CONSTRUCTION D'UNE SALLE DE SPORT
Ville de Raimbeaucourt

RAPPORT D'ANALYSE ARCHITECTURALE, FONCTIONNELLE, TECHNIQUE, ENVIRONNEMENTALE ET FINANCIERE

Concours de Maîtrise d'œuvre sur Esquisse

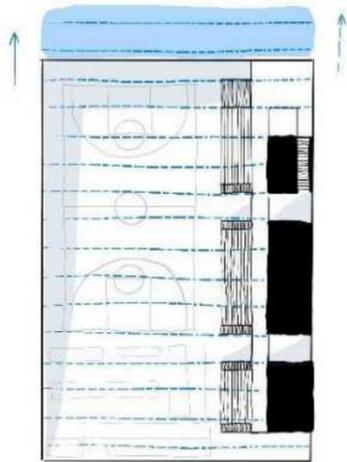
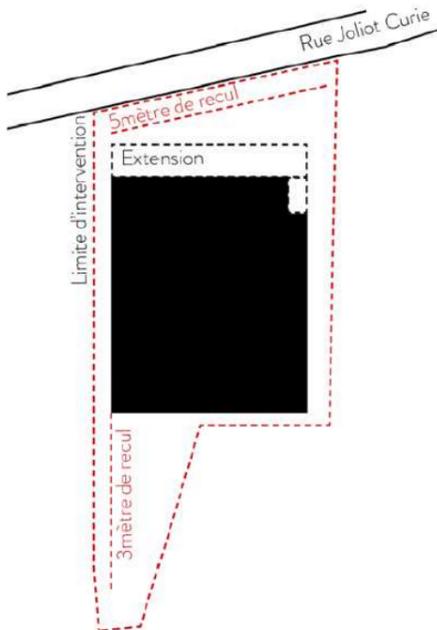
| <p>CRITERES Attentes du programme</p> | <p>1</p>  | <p>2</p>  | <p>3</p>  |
|---|--|--|---|
| <p>Respect des contraintes réglementaires, accessibilité PMR <i>Conformité aux règles d'urbanisme, accessibilité, de sécurité incendie</i></p> | <p><u>PLU</u> Le retrait par rapport à la voirie est égal à la valeur imposée de 5m par le PLU.</p> <p>Hauteur non précisée, mais déterminée grâce aux niveaux NGF : inférieure à 15m, valeur imposée par le PLU</p> | <p><u>PLU</u> Le retrait par rapport à la voirie est supérieur à la valeur imposée de 5m par le PLU.</p> <p>Hauteur non précisée, mais déterminée grâce aux coupes : inférieure à 15m, valeur imposée par le PLU</p> <p>Respect du PLU</p> | <p><u>PLU</u> Le retrait par rapport à la voirie est supérieur à la valeur imposée de 5m par le PLU.</p> <p>Hauteur non précisée, mais déterminée grâce aux niveaux NGF : inférieure à 15m, valeur imposée par le PLU</p> <p>Respect du PLU</p> |

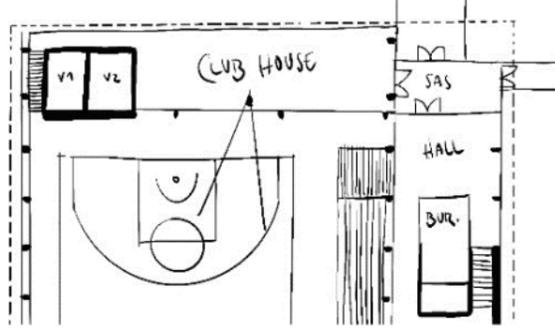
| <p>CRITERES Attentes du programme</p> | <p>1</p>  | <p>2</p>  | <p>3</p>  |
|--|---|---|--|
| | <p>Le PLU indique que les « toitures d'aspect tôles (...) sont interdits ». La toiture proposée est en bac acier avec tôle ondulée.</p> <p><u>Accessibilité</u> 1 place PMR, cheminement 4m de large. 1WC PMR H et 1WC PMR F pour les visiteurs.</p> <p><u>IS:</u> Nombre d'UP à préciser.</p> | <p><u>Accessibilité</u> 1 place PMR à proximité du hall d'entrée. 1WC PMR H et 1WC PMR F pour les visiteurs.</p> <p><u>IS:</u> Peu d'indications sur les accès et les UP.</p> | <p><u>Accessibilité</u> 1 place PMR, 1 WC PMR mixte.</p> <p><u>IS:</u> Pour l'effectif à accueillir (800 personnes), il y a besoin de 3 dégagements, minimum qui est assuré dans le projet. 8UP sont nécessaires à l'évacuation, 6 UP sont comptabilisées pour les sorties de secours. Combien d'UP pour l'entrée principale ?</p> |

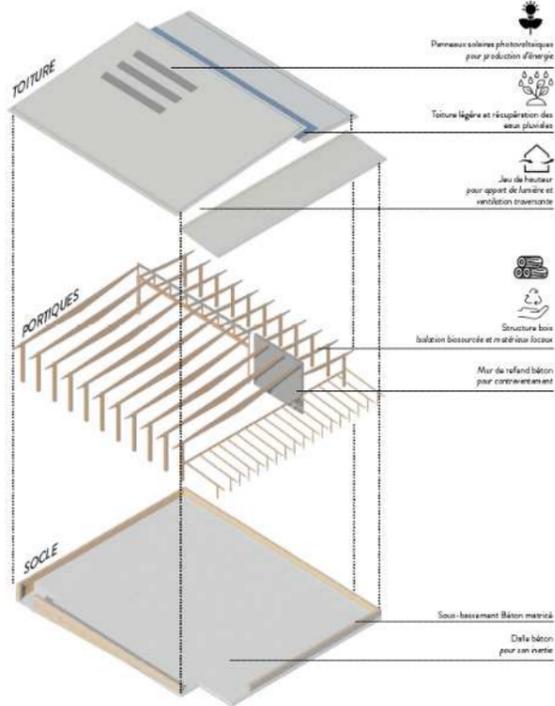
| LOCAUX DE STOCKAGE | | | | |
|-----------------------------|-------------------------|---|---|--|
| Stockage Gym | 50 m² | 72 m² Surface surdimensionnée par rapport aux attentes et configuration spatiale peu pratique (local peu profond, alors que les équipements gymniques sont parfois volumineux). Point à voir avec les usagers. | 49 m ² Stockage avec surface conforme aux attentes. HSP à indiquer. | 46 m ² Surface légèrement en deçà de l'objectif. Le local de stockage est bien situé par rapport à la zone gymnastique. Usage de portes coulissantes pour faciliter l'accès et l'entreposage. HSP à indiquer. |
